**Modulo per la presentazione delle osservazioni per i
piani/programmi/progettisottoposti a procedimenti di valutazione ambientale di
competenza statale**

Progetto per impianto eolico denominato "Parco eolico di Tufara", costituito da 6 aerogeneratori con potenza unitaria di 5,1 MW e potenza complessiva di 30,6 MW e relative opere di connessione alla RTN, situato nei comuni di Tufara (CB), San Bartolomeo in Galdo (BN), San Marco la Catola (FG).

Osservazioni su integrazione e nuova consultazione a seguito richiesta di integrazione atti progettuali richiesta da parte del Ministero della Soprintendenza Speciale per il Piano Nazionale di Ripresa e Resilienza pubblicata sul sito WEB del Ministero dell'Ambiente e della Sicurezza Energetica il 24/10/2023 con scadenza 08/11/2023

ID: 8395 - Progetto per impianto eolico denominato "Parco eolico di Tufara", costituito da 6 aerogeneratori con potenza unitaria di 5,1 MW e potenza complessiva di 30,6 MW e relative opere di connessione alla RTN, situato nei comuni di Tufara (CB), San Bartolomeo in Galdo (BN), San Marco la Catola (FG)

Fig. 2: Tratturo Lucera - Castel di Sangro - stralcio e indicazione delle posizioni degli aerogeneratori
L'aerogeneratore più vicino dista circa 3 km dal tracciato del Tratturo Lucera – Castel di Sangro

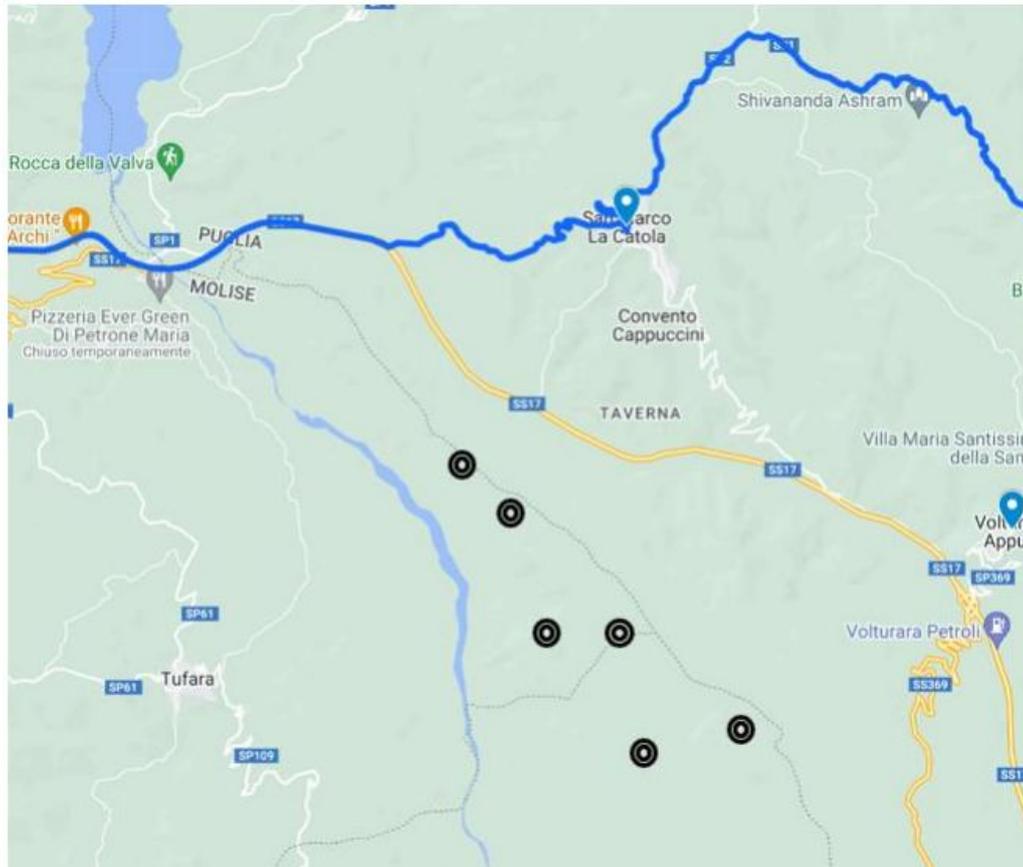
2) La società proponente, nella **Figura 2**. Tratto Lucera – Castel di Sangro - stralcio ed indicazione delle posizioni degli aerogeneratori” e scrive:”L’aerogeneratore più vicino dista circa 3 chilometri dal tracciato del Tratturo Lucera – Castel di Sangro”
prendendo a riferimento il tracciato percorso dai motociclisti e non il reale percorso del tracciato originale

1) Il percorso rilevato dalla società proponente relativo al tracciato del **Regio Tratturo Lucera - Castel di Sangro** è stato prelevato dal sito: <https://motoitinerari.com> .Tale tracciato ripercorre e fa riferimento ad un tracciato che gli appassionati di motocicletta hanno riportato sul loro sito per condividerlo con altri appassionati delle due ruote non trovando alcun riscontro storico e catastale del percorso reale.

Dall'immagine prodotta di cui alla risposta n° 11 si evince che la società ha dichiarato una cosa non vera in quanto ha considerato come tracciato del Regio Tratturo Lucera-Castel di Sangro, il tracciato effettuato dai motociclisti che non coincide con il tracciato storico se non in parte e sicuramente non nella parte che interessa dell'impianto

Figura n. 1

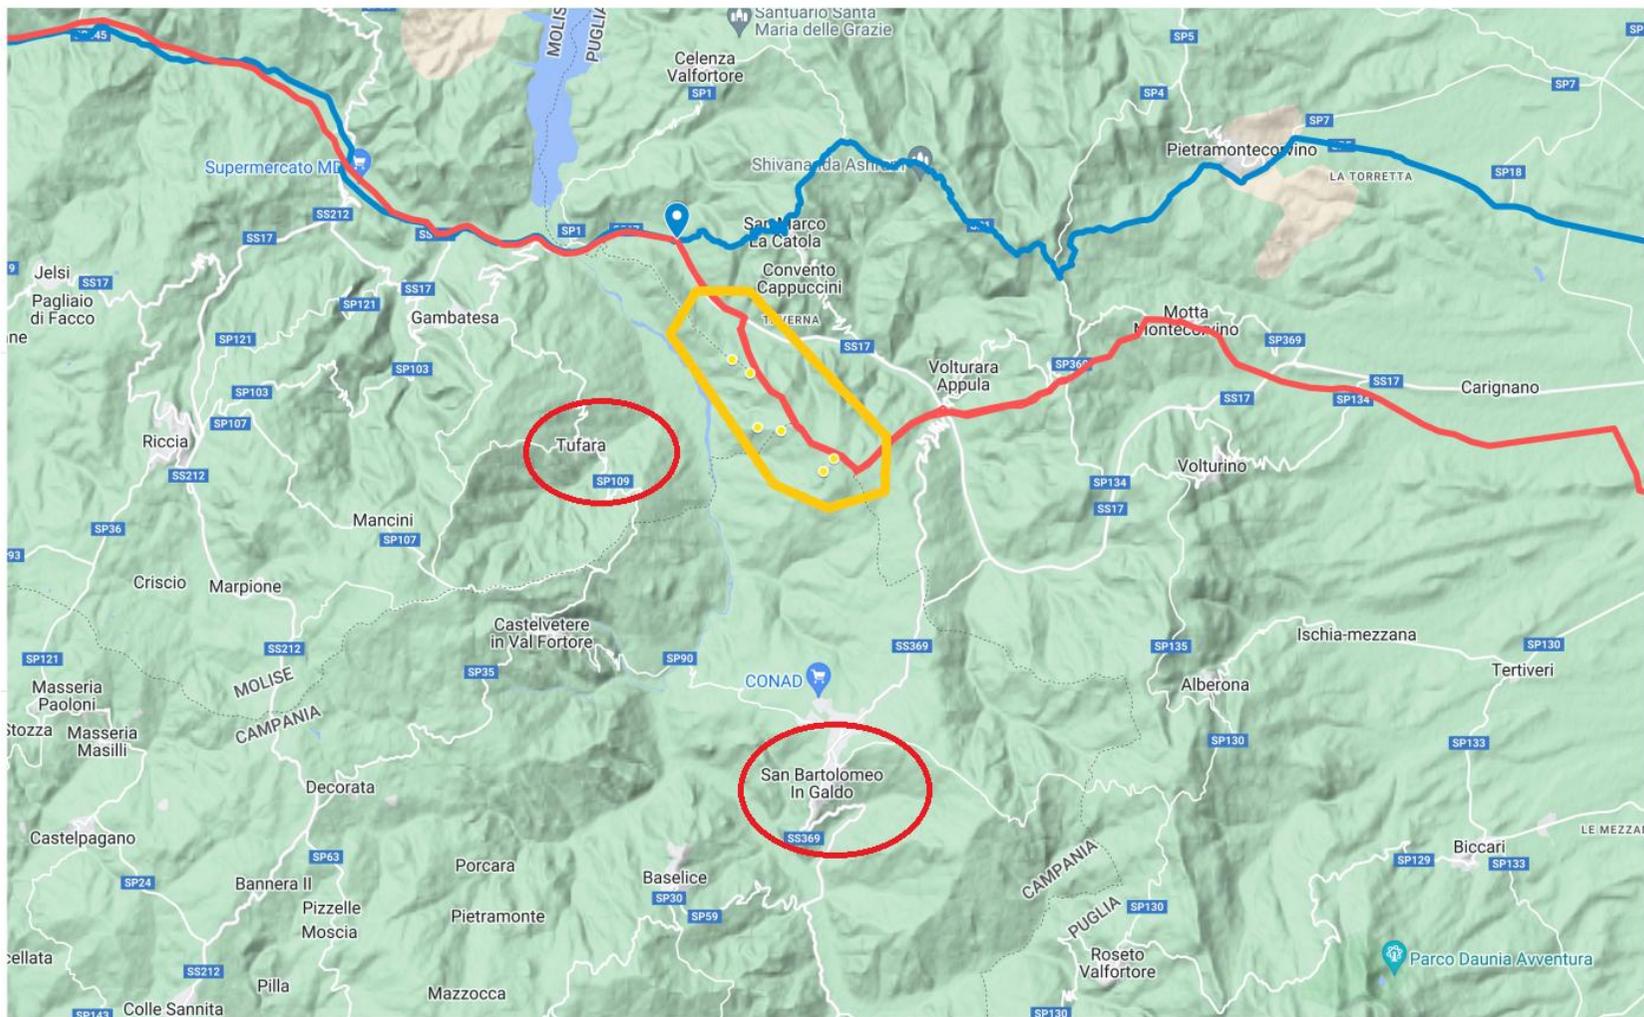
La ricostruzione, con comparazione, dei due percorsi è stata effettuata attraverso ricostruzione tra i dati storici delle mappe della Carta de Tratturi e, nello specifico, con la verifica delle mappe catastali dell'Agenzia delle Entrate. **(Figura 1)**

Comparazione dei percorsi del Regio Tratturo Lucera – Castel di Sangro tra quello presentato dalla società proponente e prelevato dal sito <https://motoitinerari.com> e quello reale e prelevato dalla Carta dei Tratturi della Regione Puglia per il progetto “Parco Tratturi”

Pertanto si ritiene che la risposta della società proponente tendente a dimostrare che l'impianto eolico non interferisce con il tracciato del Regio Tratturo Lucera – Castel di Sangro che, come si evince dalla mappa allegata, è ampiamente smentita poiché basata su dati e notizie non rispondenti alla realtà.

Figura 22 – Sezione stradale tipo in rilievo

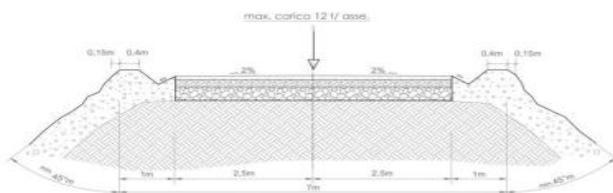
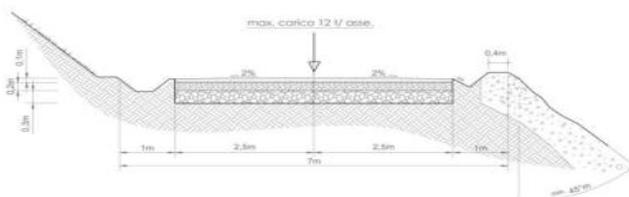
Dalla Relazione descrittiva dell'impianto risulta che il Regio Tratturo Lucera – Castel di Sangro sarà interessato da lavori per la costruzione di una pista di collegamento della larghezza di 5 metri più un metro per lato per le cunette di scolo con l'asportazione di terreno vegetale compensato con la messa in opera di circa 40 centimetri di breccia come meglio evidenziato dall'immagine della pagina 47 della **“Relazione generale tecnica descrittiva”** (C21042S05-PD-RT-01-01-Relazione_Generale_Tecnica_Descrittiva_signed.pdf) Inoltre, come si evince dalle “sezioni tipo” per la costruzione della pista di collegamento e del relativo cavidotto, sul **“Regio Tratturo Lucera-Castel di Sangro”** è prevista la costruzione di una strada con opere di scavi e rilievi con relative scarpate per adeguare la viabilità per alle macchine di poter avere accesso all'impianto. Pertanto si ritiene che tali opere distruggeranno definitivamente ed in modo irreversibile un reperto archeologico tutelato poiché i **tratturi, secondo la normativa vigente, sono sottoposti a vincolo archeologico in virtù del D. Lgs. 42/2004 (Codice dei Beni Culturali e del Paesaggio), che ha sostituito la legge 1089/1939.**

Pertanto si ritiene che un intervento così strutturato con scavi, riporti, costruzione di piste di collegamento e cavidotti sul Regio Tratturo Lucera – Castel di Sangro costituirebbe oltre all'evidente danno archeologico e paesaggistico ma anche un danno erariale a fronte del finanziamento regionale del Progetto Integrato Regio Tratturo della provincia di Benevento”

Figura 2 - Vincolo sul patrimonio paesaggistico (artt. 136 e ss. e 142 del decreto legislativo n. 42/2004 e s.m.i.) e sui beni culturali" (artt. 10 e ss. del decreto legislativo n. 42/2004 e s.m.i.) come previsto dal comma 8 lettera c-quarter del D.Lgs 191/2021 e s.m.i si

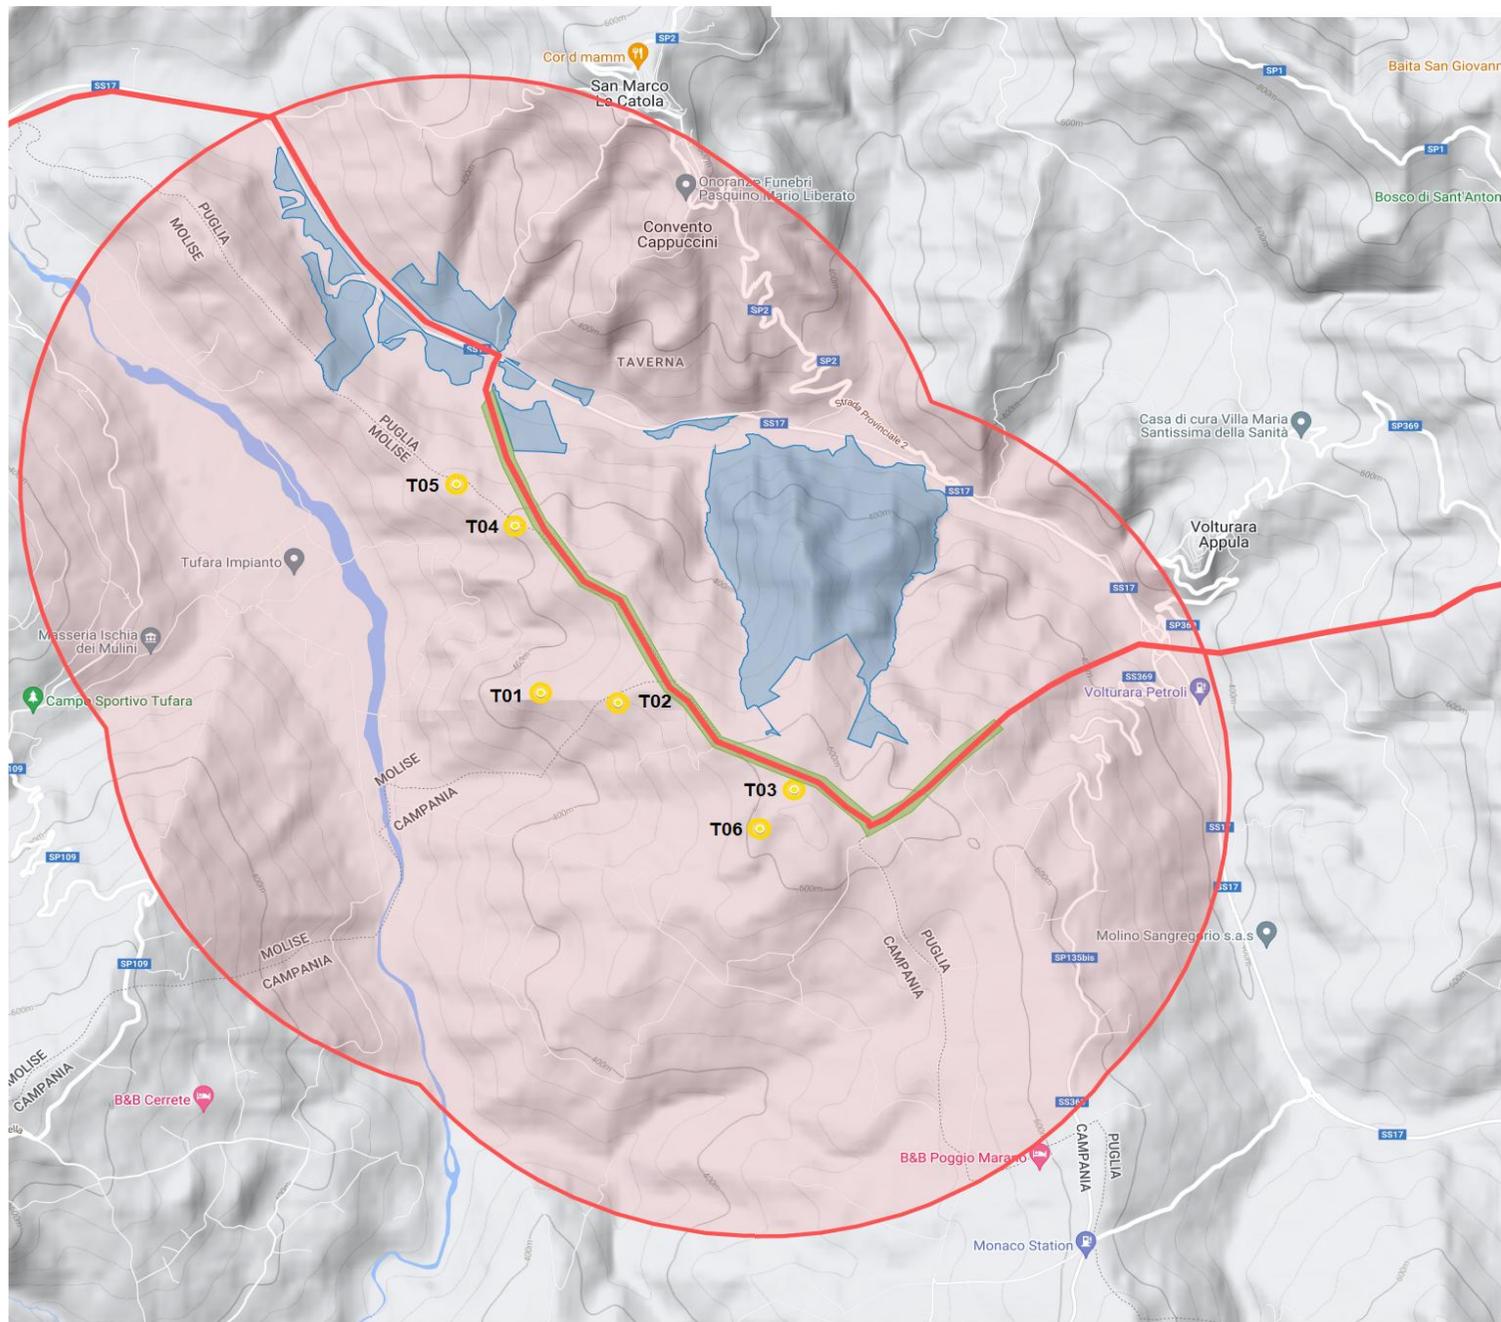
42/2004 e s.m.i.) come previsto dal comma 8 lettera c-quarter del D.Lgs 191/2021 e s.m.i si evince che, ad oggi, le aree in cui sono previsti gli insediamenti dei sei aerogeneratori dell'impianto eolico denominato "**Parco eolico di Tufara**" della proponent **Wind 2 Energy Italy S.r.l.** non sono idonee perché ricadono tutte all'interno della fascia di rispetto della distanza di tre chilometri dai Beni Culturali e Paesaggistici tutelati dalla Parte seconda del Codice 42/2004 e dall'art. 136 dello stesso.

Pertanto, da quanto emerso nell'analisi delle normative citate e dall'ubicazione dei 6 aerogeneratori della proponente Wind Italy S.r.l. risulta che l'intero impianto ricade nelle AREE NON IDONEE (**Figura 2**) in quanto la costruzione dell'impianto è previsto all'interno della fascia di rispetto di 3 km dai Beni Culturali tutelati ex D.lgs n. 42/2004 come previsto dall'art.20 com. 8 lettera c quater del D.Lgs n. 199/2021 e s.m.i.
